Avis de la Mission régionale d'autorité environnementale de la région Nouvelle-Aquitaine sur un projet de centrale photovoltaïque au sol à Geloux (40)

n°MRAe 2020APNA85

dossier P-2020-9948

Localisation du projet : Commune de Geloux (40)
Maître(s) d'ouvrage(s) : Société NEOEN
Avis émis à la demande de l'Autorité décisionnaire : Préfète des Landes
En date du : 23 juillet 2020
Dans le cadre de la procédure d'autorisation : autorisation de défrichement-permis de construire
L'Agence régionale de santé et le Préfet de département au titre de ses attributions dans le domaine de l'environnement ayant été consultés.

Carte 46 : Evitement des secteurs à enjeux forts
Cartographie des enjeux habitats (extrait de l'étude d'impact page 213)

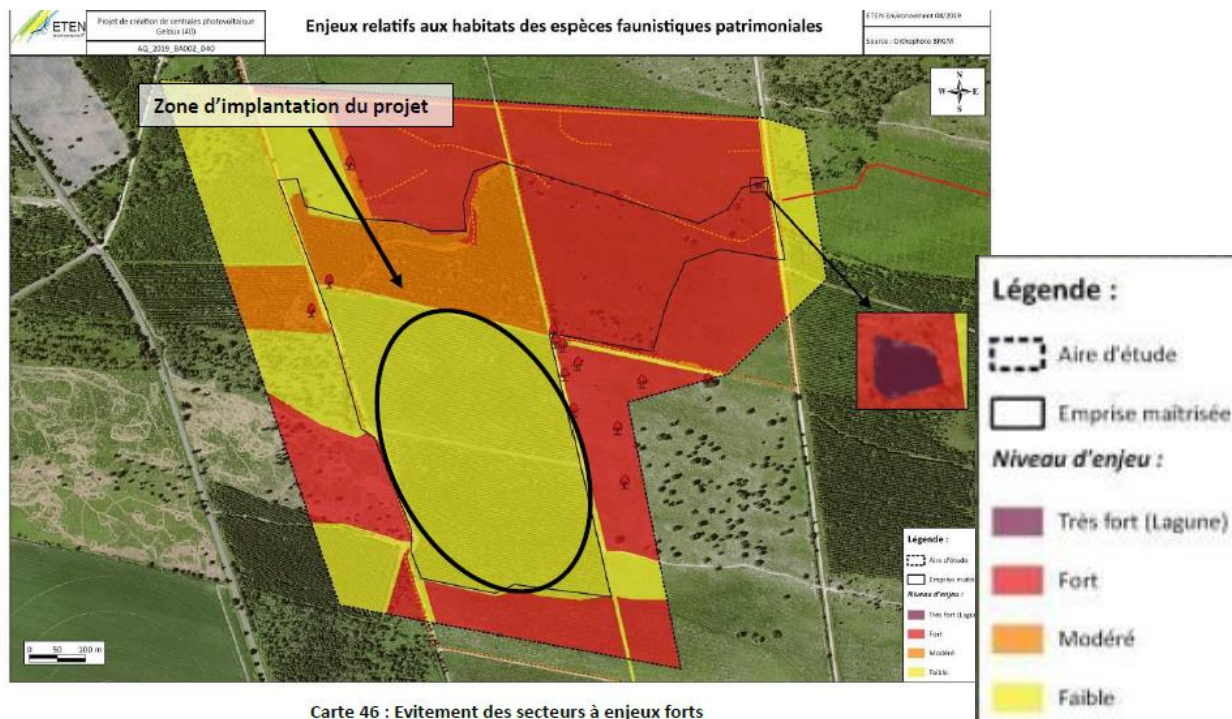
Le pétitionnaire indique page 158 avoir privilégié le secteur présentant le moins d'enjeu au centre de l'aire d'étude, une plantation de pins maritimes sur lande à Molinie et bourdaine, âgée d'environ 10 à 15 ans. L'étude d'impact précise, page 52, que « le site d'étude constitue un corridor terrestre (espace relais). Si la centrale photovoltaïque venait à s'implanter, la présence d'une clôture nécessaire à la sécurité du parc entraînerait une diminution des flux écologiques (grands mammifères en particulier). »

Selon le dossier, le projet n'impacterait que les zones humides situées au droit des bâtiments (145 m²) et des pistes lourdes (5 015 m²), soit 5 160 m² de zones humides floristiques (lande à Molinie, Fougère et Bourdaine). Une mesure compensatoire, présentée page 231 et suivantes, concerne des landes à Molinie en cours de fermeture au nord de l'aire d'étude sur une surface de 8 723 m². Elle est accompagnée d'un protocole de gestion (suppression des ligneux, tels que la Bourdaine, la brande et les petits pins maritimes).

Le porteur de projet considère ainsi que, dans la mesure où le projet ne prévoit aucun drainage et une imperméabilisation qui serait limitée aux seuls bâtiments, le projet aurait un impact négatif modéré sur les zones humides. En matière d'impact indirect, le dossier évoque la possibilité d'une remontée de la nappe suite au défrichage pouvant créer de nouvelles zones humides, donc avec un impact présenté comme positif.

La MRAe estime, contrairement à l'analyse qui en est faite dans le dossier, que le projet est en nette contradiction avec les orientations du SDAGE, notamment la mesure C40 relative à la préservation des zones humides. Elle considère que le bilan des impacts du projet sur les zones humides est clairement sous-évalué et que les effets positifs escomptés ne sont pas justifiés.

Impact du projet vis-à-vis des zones humides (extrait de l'étude d'impact page 196)

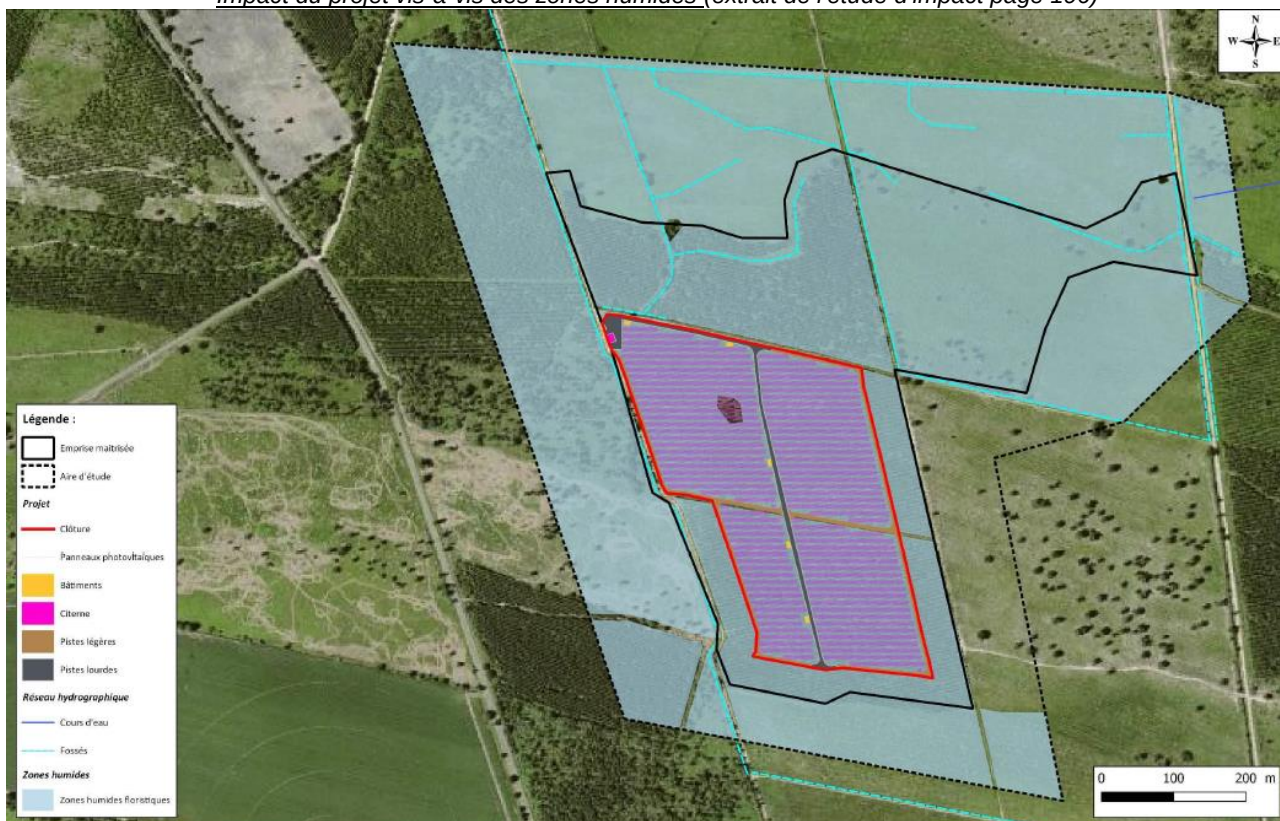
Le projet prévoit le défrichement d'une surface de 17 hectares, c'est-à-dire la destruction de son état boisé et la fin à sa destination forestière. La justification de cette surface supérieure à la surface nécessaire à la réalisation du projet n'est toutefois pas apportée³ et aucune mesure de compensation forestière n'est précisée.

La Mission Régionale d'Autorité environnementale considère que l'étude d'impact qui lui est présentée est notoirement insuffisante sur la question de l'évaluation des impacts liés aux destructions du couvert forestier et des zones humides telles que prévues.

La démarche d'évitement des impacts n'est pas suffisamment engagée, les mesures de réduction proposées ne sont pas proportionnées aux enjeux.

Enfin les mesures de compensations présentées sont soit insuffisantes, comme c'est le cas pour la destruction d'une zone humide, soit inexistantes en ce qui concerne le défrichement ou les atteintes potentiels aux habitats et aux espèces protégés.
